SERVICE INFO – INA 0188

זרוע מותחן מק"ט – 533 0075 30

וודא כי הנך משתמש בבורג באורך הנכון

תמונה: ימין, עיצוב ישן \ שמאל, עיצוב חדש

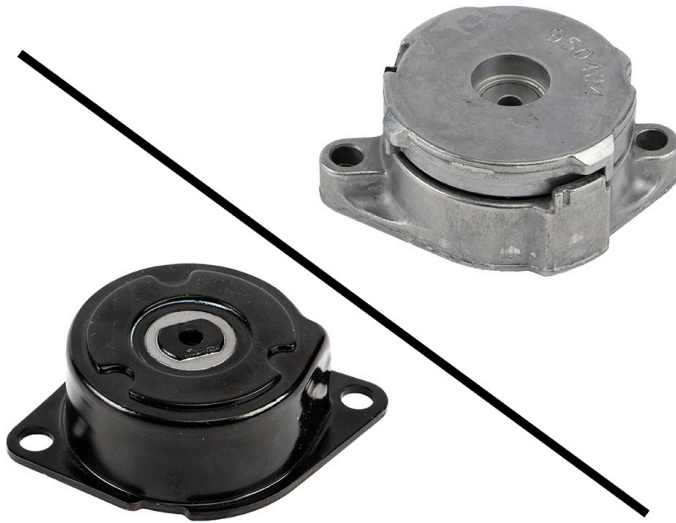
כחלק מתהליך פיתוח ושיפור מתמיד של המוצרים שלנו, זרוע המותחן מק"ט – 533 0075 30 עברה שיפור. כעת נדרשת התייחסות לעובדה כי המותחן החדש מותקן באמצעות ברגים קצרים יותר. הברגים החדשים במידה M8x35 הוחפלו בברגים במידה M8x22.

המידע הטכני הזה מראה את ההבדל הויזואלי בין זרוע המותחן מהדגם הישן (בצד ימין בתמונה) אל מול זרוע המתיחה מהדגם החדש (צד שמאל בתמונה).

במהלך תקופת המעבר, ייתכן ותקבלו מותחנים משני הסוגים בסטים השונים.

לצורך ביצוע תיקון נכון באמצעות המותחן החדש מק"ט – 533 0075 30, ניתן להשתמש אך ורק בברגים בגודל M8x22!
